Agence d'évaluation d'impact du Canada

ANALYSE PROVISOIRE DES CHANGEMENTS PROPOSÉS PAR GREENSTONE
GOLD MINES AU PROJET DE MINE D'OR HARDROCK (CHENAL DE
DÉRIVATION TEMPORAIRE)

JUIN 2024

Figure 1: Agrandissement existant et proposé de la zone de développement du projet pour le chenal de dérivation temporaire.

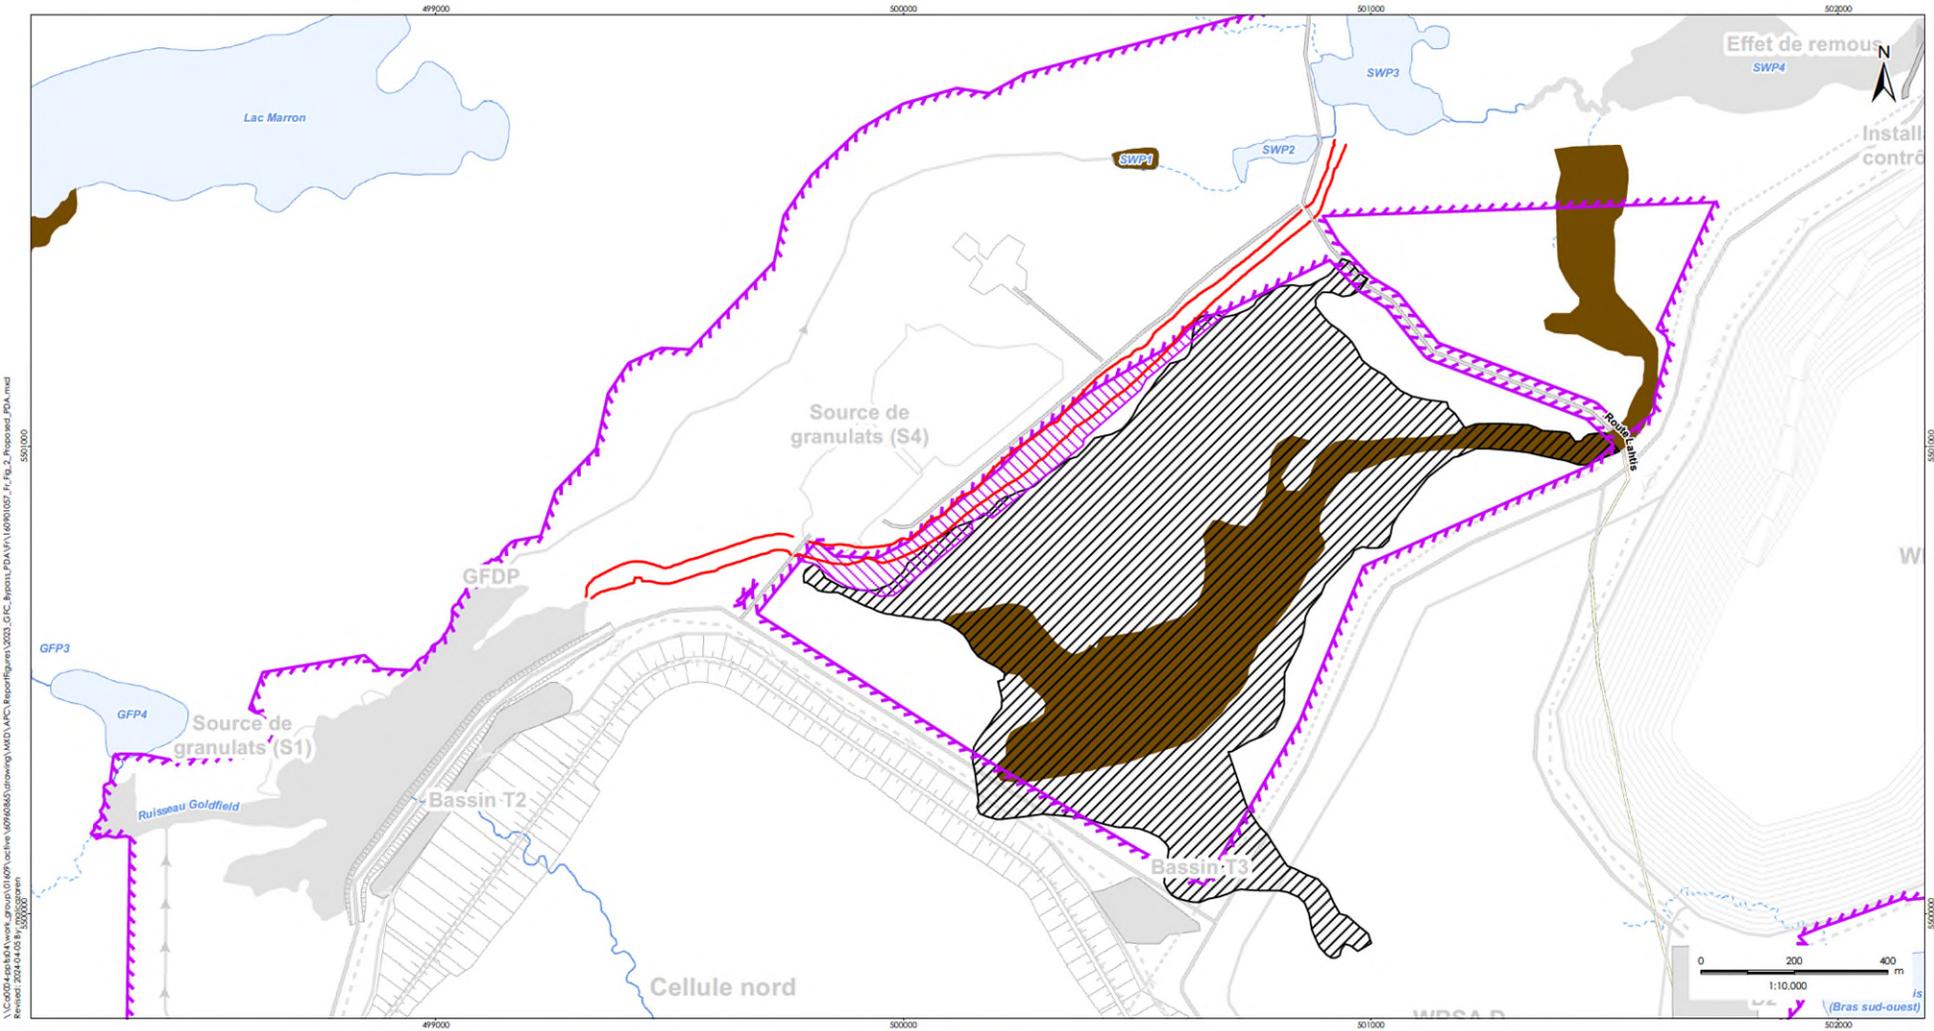
Le promoteur a agrandi la zone de développement du projet de 6,46 ha, comme le montre la figure 1, afin d'accueillir une partie du chenal de dérivation temporaire qui détournera l'écoulement des eaux autour du chenal de dérivation du ruisseau Goldfield (CDRG), permettant ainsi la reconception et réhabilitation du CDRG, qui a échoué en début 2023. Le chenal de dérivation temporaire est considéré comme un élément temporaire, avec une durée de vie utile estimée à cinq ans. Le chenal de dérivation temporaire restera en service actif jusqu'à ce que le CDRG soit restauré, végétalisé et considéré comme stable pour recevoir le débit des eaux. Le chenal de dérivation temporaire déviara l'eau de l'étang de tête CDRG vers les eaux d'amont de l'affluent du bras sud-ouest (figure 1) afin de temporairement limiter la quantité d'eau dans le CDRG défaillant. La remise en état du chenal de dérivation temporaire aura lieu pendant la phase d'exploitation du projet, dans le cadre d'une remise en état progressive.

Selon l'analyse du promoteur, le chenal de dérivation temporaire agrandi de 6,46 hectares en dehors de la zone de développement du projet existante. Pour accommoder ce changement, le promoteur demande d'agrandir la zone de développement du projet existante de 2 201 hectares à 2 208 hectares, une augmentation de 0,1 %. La capacité quotidienne de production de minerai restera inchangée à 30 000 tonnes par jour..

En plus, l'Agence recommande que la zone de développement du projet soit mise à jour pour inclure une référence à la figure 1 de ce rapport dans la conditions 1.32. Ce faisant, cela garantirait que les conditions existantes dans la déclaration de décision s'appliquent au chenal de dérivation temporaire, y compris les conditions liées au poisson et à son habitat et à la remise en état progressive.

<p>1.32 <i>Zone d’étude du projet</i> - – la zone étiquetée « zone d’étude du projet » dans la figure 1 du rapport d’analyse des modifications proposées par Greenstone Gold Mines au projet de mine d’or Hardrock (Registre canadien d’évaluation d’impact, numéro de référence 80068).</p>	<p>1.32 <i>Zone d’étude du projet</i> - la zone étiquetée « zone de développement du projet proposé » dans la figure 1 et <u>figure 2 du document <i>Analyse des changements proposés par Greenstone Gold Mine au projet de mine d’or Hardrock (chenal de dérivation temporaire)</i> de l’Agence (numéro de référence du Registre canadien d’évaluation environnementale 80068).</u></p>
	<p>Nouvelle condition</p> <p><u>3.2 Le promoteur interdit aux poissons d’accéder au chenal de dérivation temporaire à l’entrée et à la sortie du chenal jusqu’à ce que le chenal de dérivation temporaire soit remis en état.</u></p>
